**Dodatek č. 2
ke Smlouvě o dílo č. SML1028659**

1. Smluvní strany uzavřely dne 26.1.2024 Smlouvu o dílo č. SML1028659, jejímž předmětem bylo plnění podlimitní veřejné zakázky s názvem „Rekonstrukce ulice U Městských domů“ ve znění dodatku č. 1 ze dne 20.8.2024 (dále jen „**Smlouva o dílo**“).

Změnový list č. 3

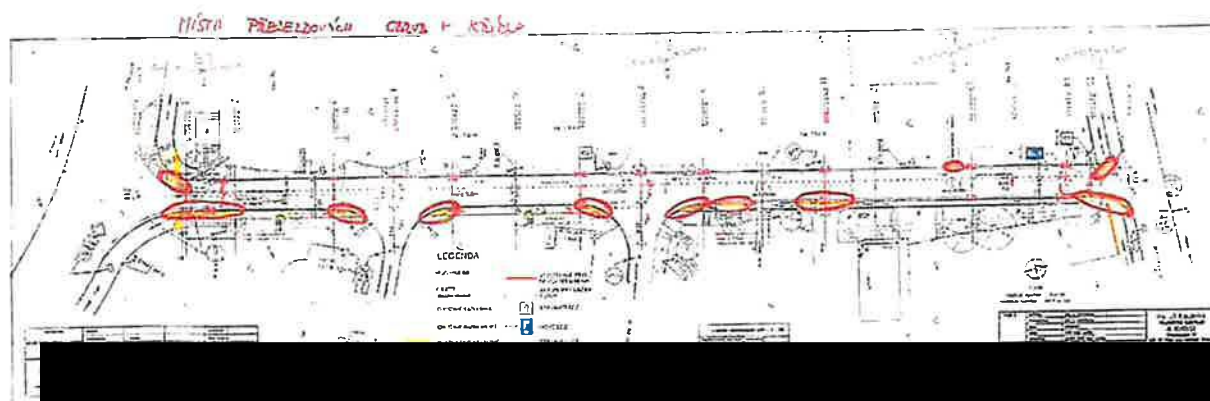
PODKLAD PRO ZPRACOVÁNÍ ROZPOČTU / OCENĚNÍ ZMĚNY		
	Název zakázky : „Rekonstrukce ulice U Městských domů“		
	Číslo zakázky : MIR 24003/LN		
Požadavek zadal :	Radek Wurdak	Datum zadání :	
Zpracovává :	Stanislav Jokiel	Termín zpracování :	
NÁZEV ZMĚNY / ROZPOČTU :			
Navýšení bourání mocnosti asfaltů + změna v PD			
ZL č.3_rev0			
PŘÍČINA / DŮVOD :			
Na základě skutečností prováděné stavbou bylo zjištěno, že stávající asfalt v komunikaci nesouhlasí s rozpočtem (tl. 50mm) a skutečnost je 190 - 210mm. Veškerý asfalt musel být vybourán a odvezen na skládku pro řádné provedení stavby. Dále došlo ke změně v PD, kdy se v určitých místech nebudou provádět silniční obruby (1000x150x250), ale nájezdové silniční obruby (1000x150x150) a to 58m + 13x Levé křídlo a 13x Pravé křídlo - Nová mocnost asfaltu - 200mm - Odvoz na skládku - Snížení silniční obruby (1000x150x250) -> -84 m - Navýšení nájezdové obruby -> +58 m - Navýšení křídel -> +13 Levé, +13 Pravé

POPIS / SCHÉMA :			
942Ff2001-02	G - OBRUBNÍKY-CSB - OBRUBNÍK SILNIČNÍ H - standard hladký - přírodní, ŠEDÁ,	-84,00	m
3.	VxDxŠ 250x1000x150 mm, základní kámen		
VCP	OBRUBNÍKY - CSB - OBRUBNÍK NÁJEZDOVÝ SILNIČNÍ	58,00	m
VCP	OBRUBNÍKY - CSB - KŘÍDLO LEVÉ	13,00	m
VCP	OBRUBNÍKY - CSB - KŘÍDLO PRAVÉ	13,00	m
VCP	Odstranění podkladu živice tl 150 mm strojně pl přes 50 do 200 m2	75,00	m2
997221845	Poplatek za uložení na skládce (skládkovné) odpadu asfaltového bez dehtu kód odpadu 170 302	29,70	t

Změnový list č. 4

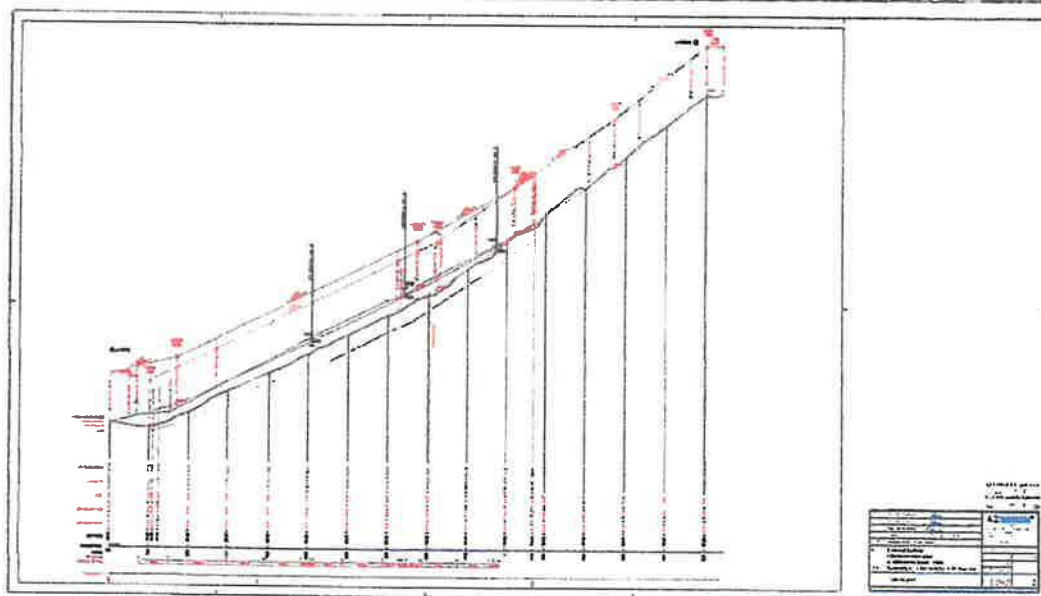
PODKLAD PRO ZPRACOVÁNÍ ROZPOČTU / OCENĚNÍ ZMĚNY	
		Název zakázky : „Rekonstrukce ulice U Městských domů“	
		Číslo zakázky : MIR 24003/LN	
Požadavek zadal :	Radek Wurdak	Datum zadání :	
Zpracovává :	Stanislav Jokiel	Termín zpracování :	
NÁZEV ZMĚNY / ROZPOČTU :			
Změna v průběhu výstavby - změna PD			
ZL č.4_rev0			
PŘÍČINA / DŮVOD :			
Na základě skutečnosti prováděné stavbou, došlo ke změně PD (změna zpracována od AZ Consult) v závislosti na uložení plynovodu, kdy došlo konkrétně k navýšení nivelity v úseku č. 1 až č. 9. (viz. nové PD) , na základě tohoto navýšení dojde k ponížení výměr v rámci odkopávek a prokopávek a to v průměru o 15 cm ve 450 m2 (67,575 m3), tyto odkopávky a prokopávky navazují na ZL č. 2Ba. Dále dojde k navýšení výměny silničních obrub, které budou nad rámec PD. Dojde k navýšení o 10m. Bude nutné provést vybourání starých obrub, uložení nových a dobalení asfaltové směsi v šířce cca 20 cm v současném asf. chodníku. Ponížení odkopávek a prokopávek - 67,575 m3 Vybourání silničních obrub a uložení bet. na skládce - 10 m, 0,7t (70kg * 10ks = 700 kg) Zarovnání živičného krytu tl do 100 mm - 10m Navýšení silničních obrub, pokládka a uložení - 10 m Prodloužení termínu realizace stavebních prací - Do 31.12.2024

POPIS / SCHÉMA :			
942F2001-02	G - OBRUBNÍKY-CSB - OBRUBNÍK SILNIČNÍ H - standard hladký - přírodní, ŠEDA,	10,00	m
3.	VxDxŠ 250x1000x150 mm, základní kámen

2.	Osazení silničního obrubníku betonového stojatého s boční opěrou do lože z betonu	10,00	m
916131213	prostého		
VCP	Vytrhání silničních obrub VxDxŠ 250x1000x150	10,00	m

1.			
919731122	Zarovnání styčné plochy podkladu nebo krytu živičného tl do 100 mm	10,00	m
1.			
122302202	Odkopávky a prokopávky nezapažené pro silnice objemu do 1000 m3 v hornině tř. 4	-67,575	m3
	8,5m * 5,3m = 450,5 m2 * 0,15 = 67,575 m3
